## 議案第 2 号

### 建設工事請負変更契約の締結について

## 工 事 変 更 概 要 書

工 事 名 根雨浄水場更新・改良工事

# 水道監視システムフロー図

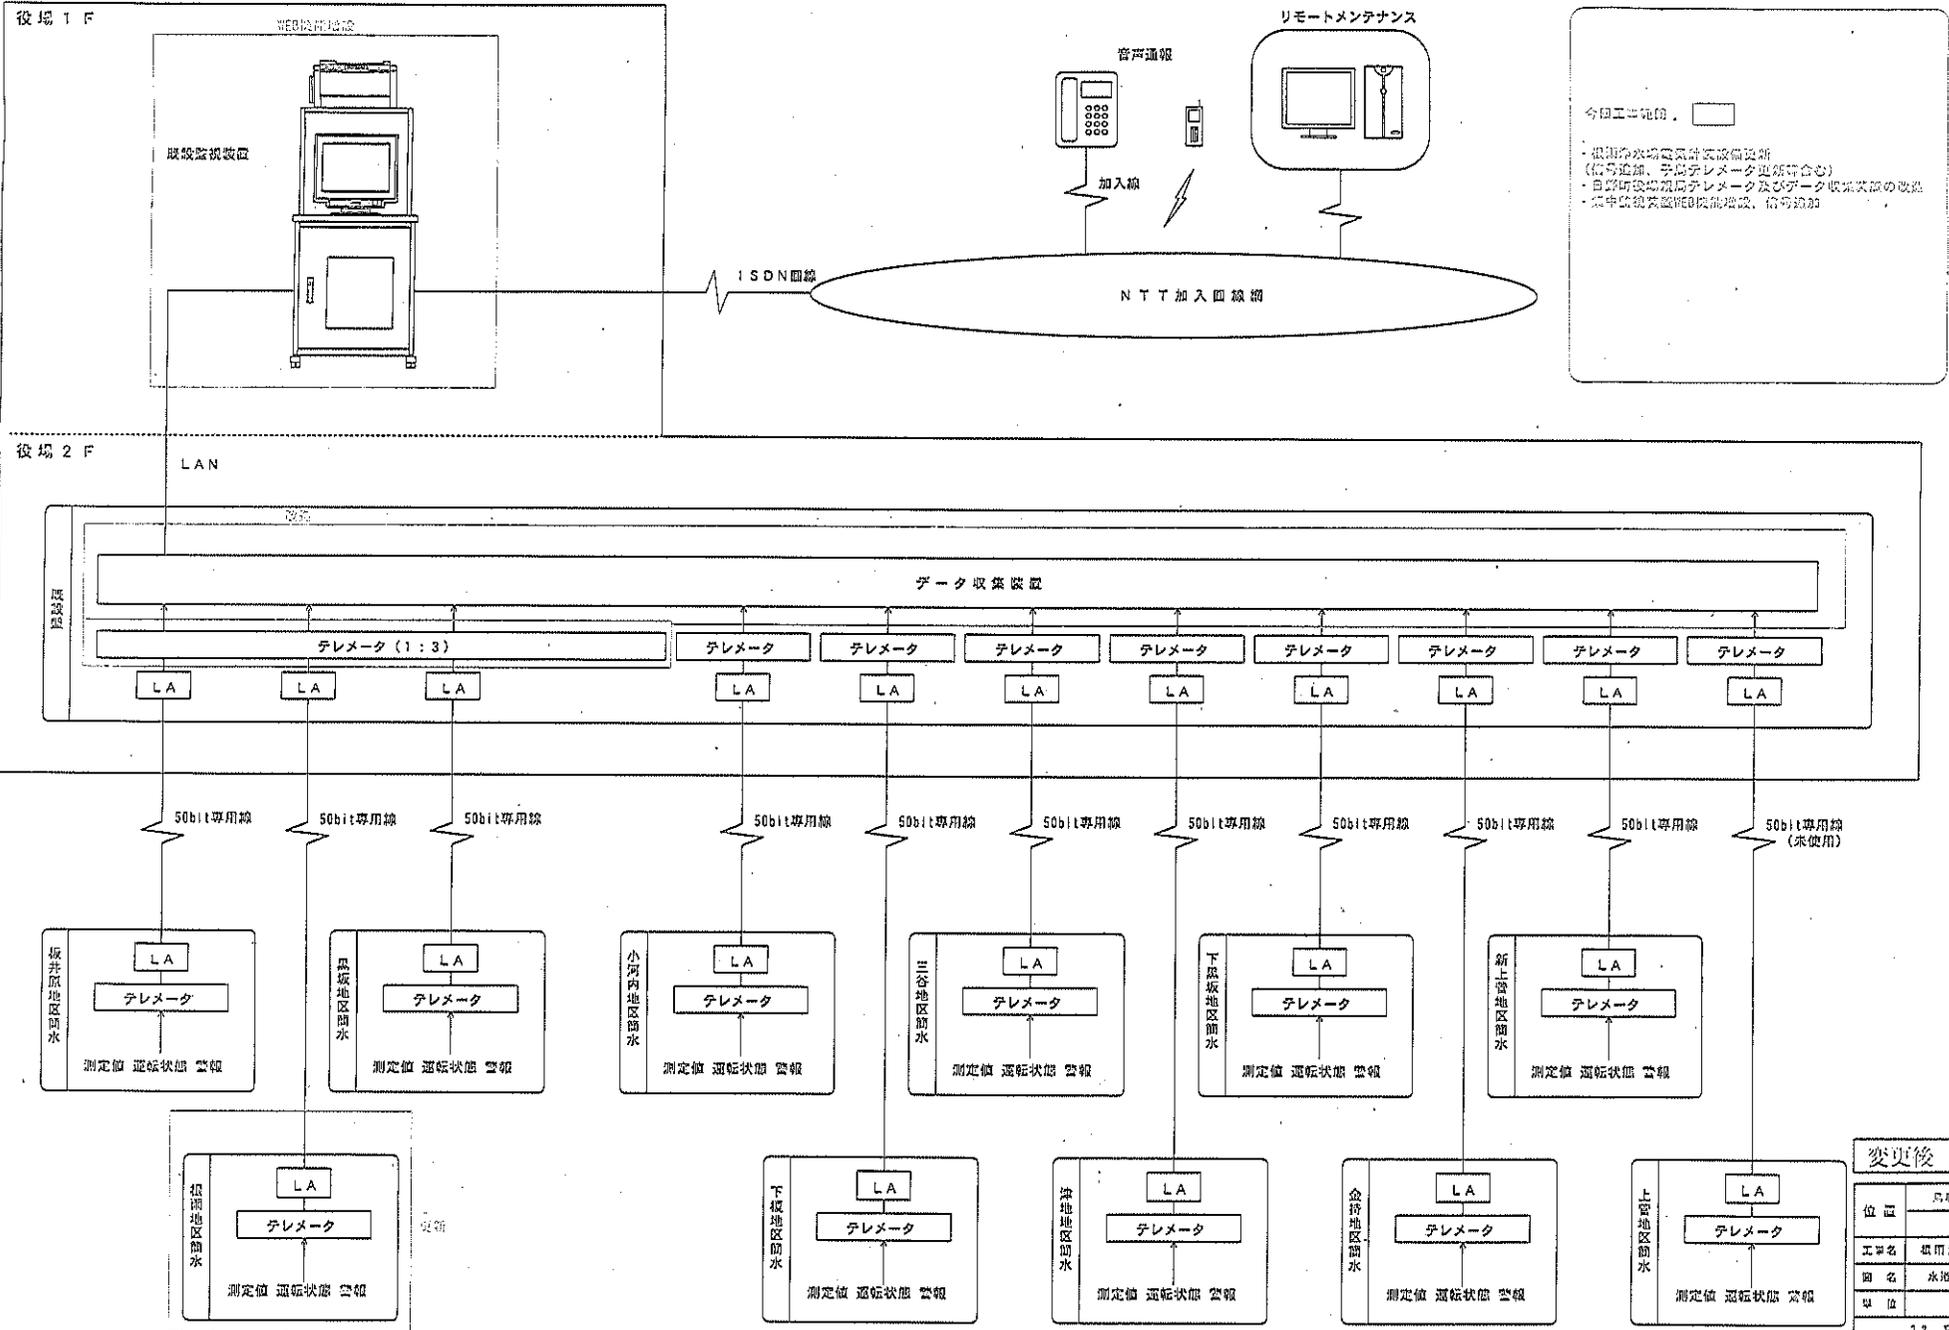
集中監視装置の経年劣化により不具合が生じ、根雨浄水場更新・改良工事に伴う新たな信号追加（原水、浄水濁度計及び滅菌設備塩素監視）に影響を及ぼし監視ができないため集中監視装置更新を追加するものである。

集中監視装置の経年劣化により不具合が生じ監視ができないため、集中監視装置の更新、WEB機能を増設することに変更する。
